BOLLETTINO - BULLETIN

TECNICO • TECHNICAL	●	GRUPPO • GROUP	**4**
RICAMBI • SPARE PARTS	●	NR • NO	**100**
INFORMAZIONI • INFORMATION		DATA • DATE	**09-09**

MODELS: Chain saws MT2600

SUBJECT: Oil pump housing lock plug (P/N 50160223)

POSTMODIFICA - NEW ASSY

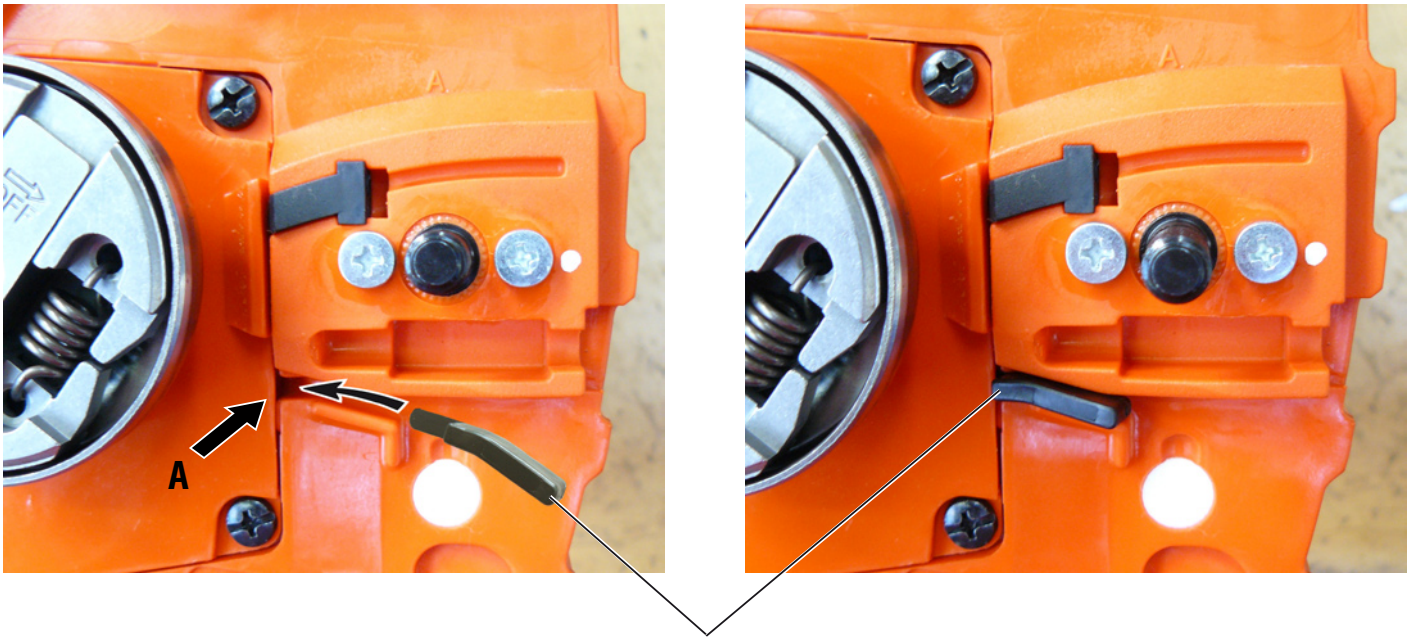
DESCRIPTION: Product improvement. Rubber safety plug added to the oil pump housing of the crankcase (A) to reduce the maintenance frequency of the oil pump.

CUT-IN DATE: 20/07/09, serial n° 9729303482.

NOTES: The plug can be fitted on old machines.
